B3 OU Celle (Mittelteil)

Verlegung der Bundesstraße 3
von NO Celle (B 191)
bis SO Celle (B 214)

Straßenbauverwaltung des Landes Niedersachsen		Unterlage 10.1	
Straße: B 3 von km: 23+340 bis km 28+645		Blatt Nr. 18-1	
(Nächster Ort): Celle		Reg. Nr.	
		Datum	Zeichen

B 3 OU Celle (Mittelteil) Verlegung von NO Celle (B 191) bis SO Celle (B 214) Blatt: Bau-km 210+000 bis Bau-km 210+225		nachgeprüft	
		Grunderwerbsplan	
		Maßstab 1 : 1000

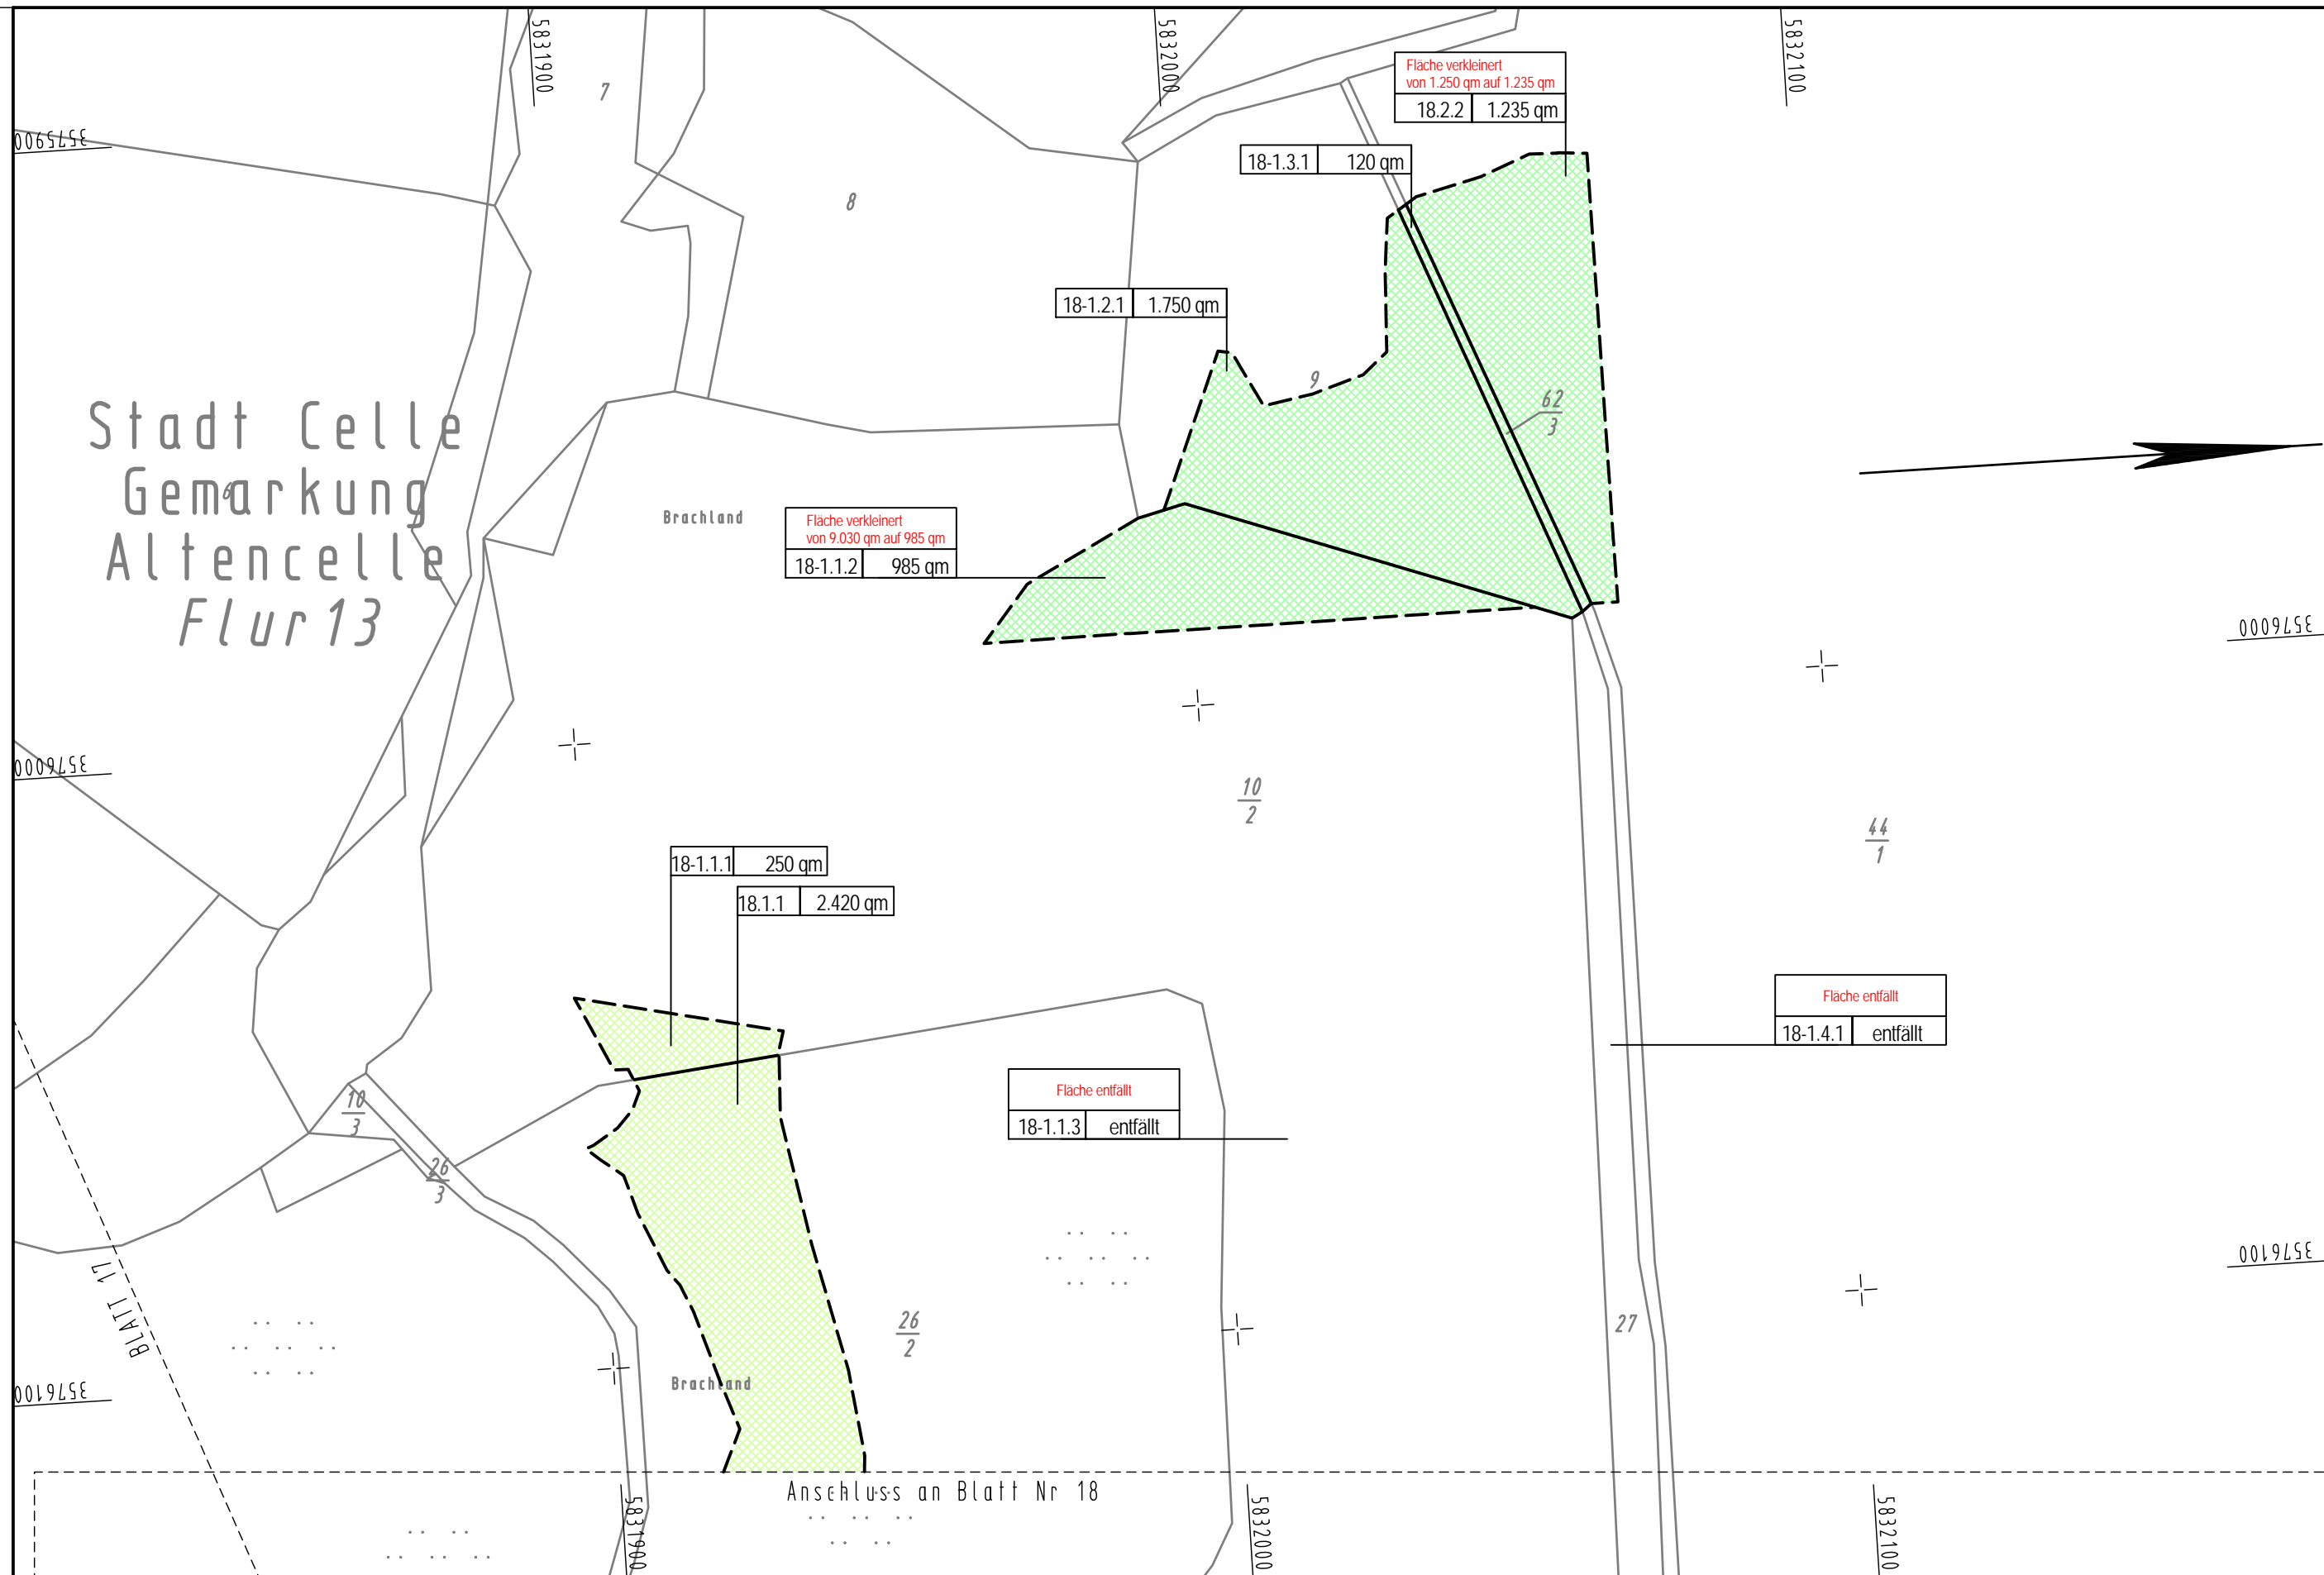
5.			
4.			
3.	Grunderwerbs-Nr. entfällt: 18-1.1.3, 18-1.4.1	10.04.2014	Winkelmann
2.	Grunderwerbs-Nr. 18.2.2 und 18-1.1.2: Fläche verkleinert	10.04.2014	Winkelmann
1.	Grunderwerbs-Nr. ergänzt: 18.2.2, 18-1.1.2, 18-1.1.3, 18-1.2.1, 18-1.3.1, 18-1.4.1	05.04.2011	Winkelmann
Nr.	Art der Änderung	Datum	Aufgestellt
